人形峠環境技術センター

核燃料物質加工施設保安規定の変更認可申請について

核燃料物質加工施設保安規定

新 旧 対 照 表

第2図 品質マネジメントシステム体系図

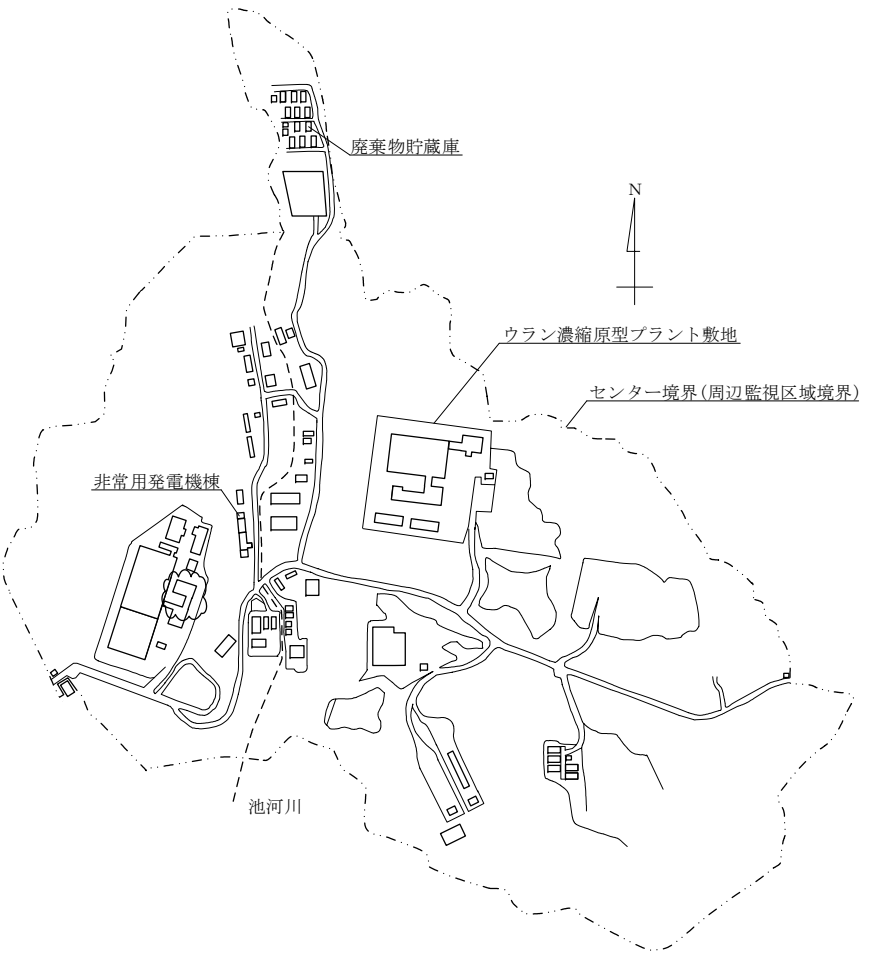
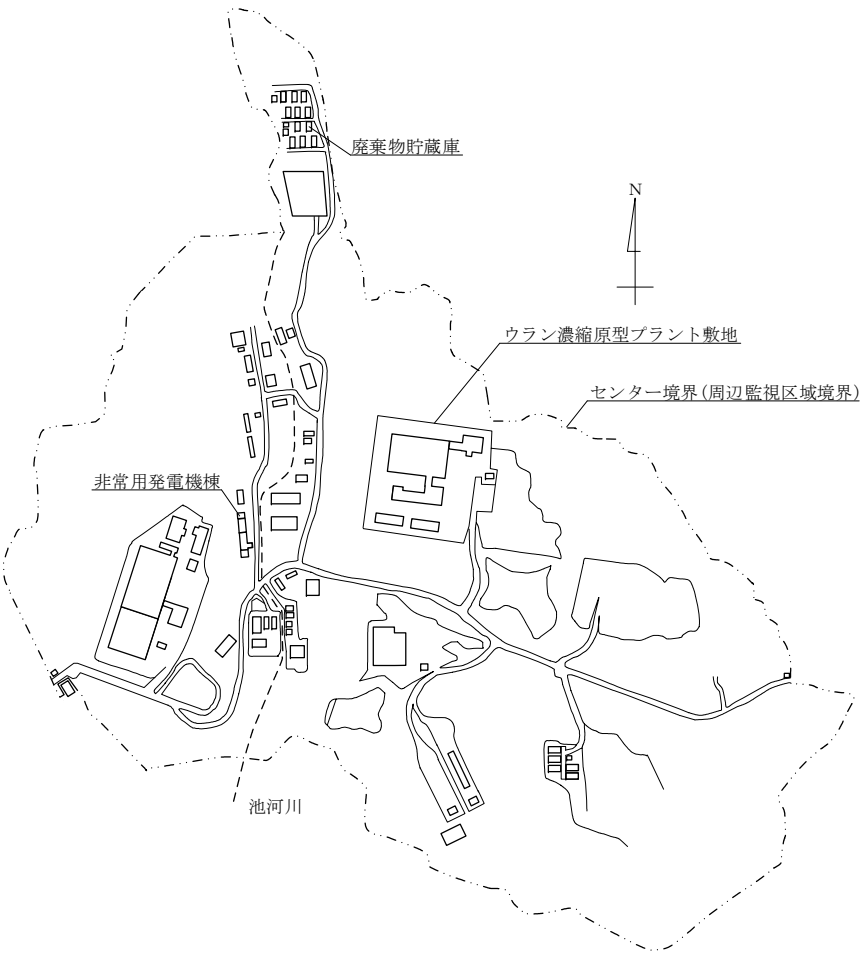
変更の理由 1
 法改正等(品質管理基準規則の制定)に伴う品質マネジメントシステムの見直しにより、品質マネジメントシステム体系図を追加する。
